福島第一原子力発電所 特定原子力施設に係る実施計画の
変更認可申請（淡水化装置の信頼性向上工事及び一部撤去
等）に係る審査について

令和2年7月8日

原子力規制委員会

図1 建屋内RO濃縮水移送ライン設置前後での建屋内RO濃縮水の流れ
 東京電力ホールディングス株式会社資料より抜粋、編集

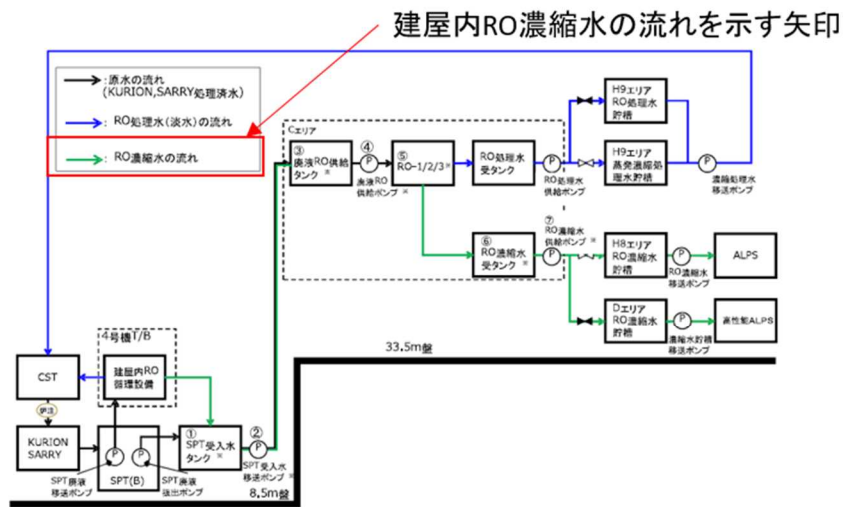
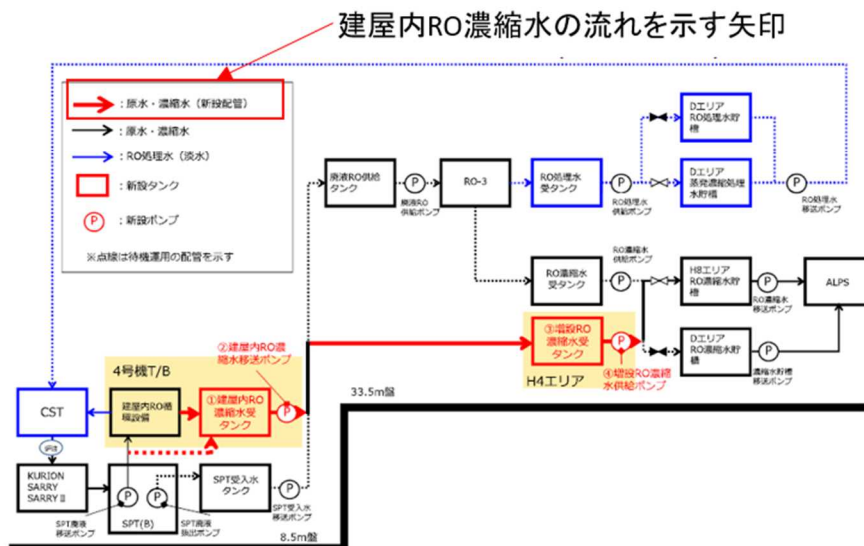
淡水化処理には耐震 B クラスの 2 倍の静的水平加速度に対する耐震性を有する建屋内 R0 を原則として使用している。しかし、建屋内 R0 において発生する濃縮塩水(以下「建屋内 R0 濃縮水」という。)は、R0 濃縮水貯槽⁴に移送する際に、表 1 に掲げる SPT 受入水タンク、SPT 受入水移送ポンプ、廃液 R0 供給タンク、廃液 R0 供給ポンプ、R0-3、R0 濃縮水受タンク及び R0 濃縮水供給ポンプ(以下「R0-3 等」という。)を経由⁵している(図 1 参照)。そのため、建屋内 R0 濃縮水の移送時の系外漏えいリスクを低減させるため、R0-3 等を経由しない移送ラインを新設する。移送ラインの新設に当たり移送ラインを構成する、建屋内 R0 濃縮水受タンク(1 基)、建屋内 R0 濃縮水移送ポンプ(2 台)、増設 R0 濃縮水受タンク(1 基)、増設 R0 濃縮水供給ポンプ(2 台)及び移送配管を設置する。

規制委員会は、新設する移送ラインを構成するタンク及びポンプは耐震 B クラスの 2 倍の静的水平加速度に対する耐震性を有して¹²あり、既存の移送ラインと比較して地震発生時の汚染水の漏えいリスクは低減されることを確認した。
